**DODATEK č. 1
KE SMLOUVĚ O DÍLO ze dne 23. 6. 2016**

1. Předmětem tohoto Dodatku č. 1 je úprava Smlouvy o dílo ze dne 23. 6. 2016 na provedení stavebních prací na pavilonu C FZŠ prof. O. Chlupa, Fingerova 2186, Praha 13 (dále jen „Smlouva“) při realizaci stavby „**Nástavba na pavilon C FZŠ prof. O. Chlupa, Fingerova 2186, Praha 13**“ (dále též „Dílo“).
2. Smluvní strany se z níže uvedených důvodů dohodly na následujícím Dodatku č. 1, kterým upravují předmět Díla, cenu Díla a dále též dobu provádění díla (dále též „Dodatek“).

Číslo změnového listu: ZL-1

Název změny: **ZMĚNY VYVOLANÉ SKUTEČNÝM STAVEM
KONSTRUKCE ZJIŠTĚNÝM PO ODKRYTÍ STŘEŠNÍHO PLÁŠTĚ**

FOTODOKUMENTACE:

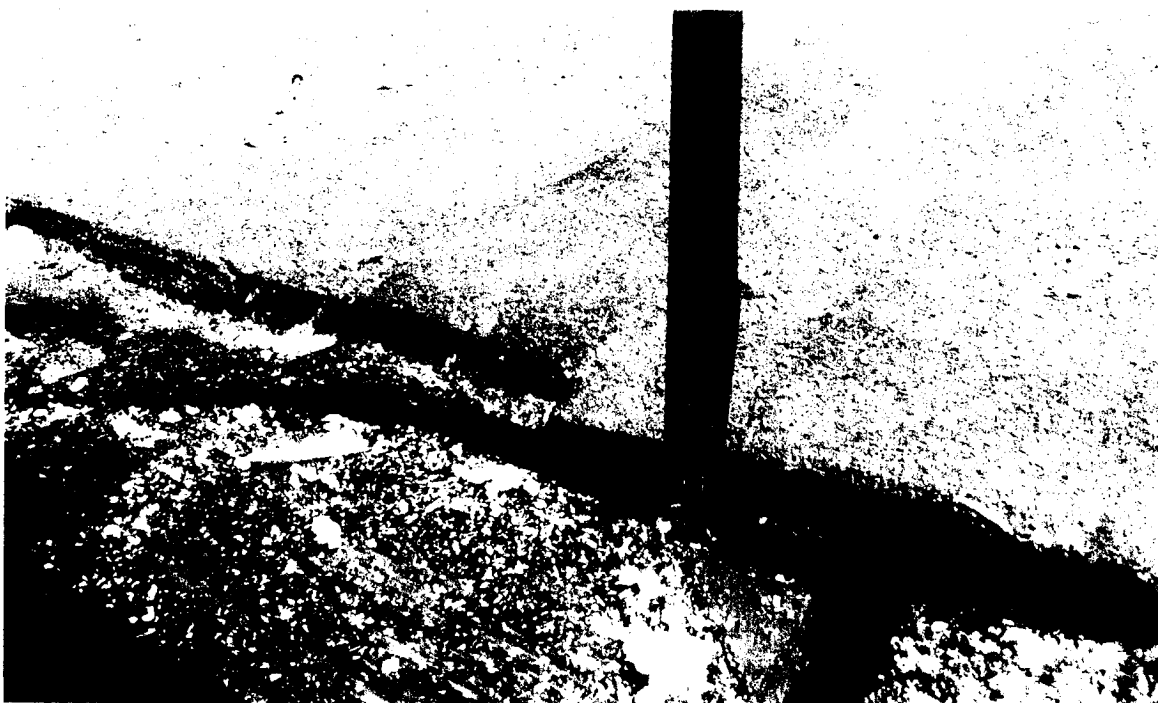
Stávající nerovná vodorovná konstrukce

Stávající živičná krytina
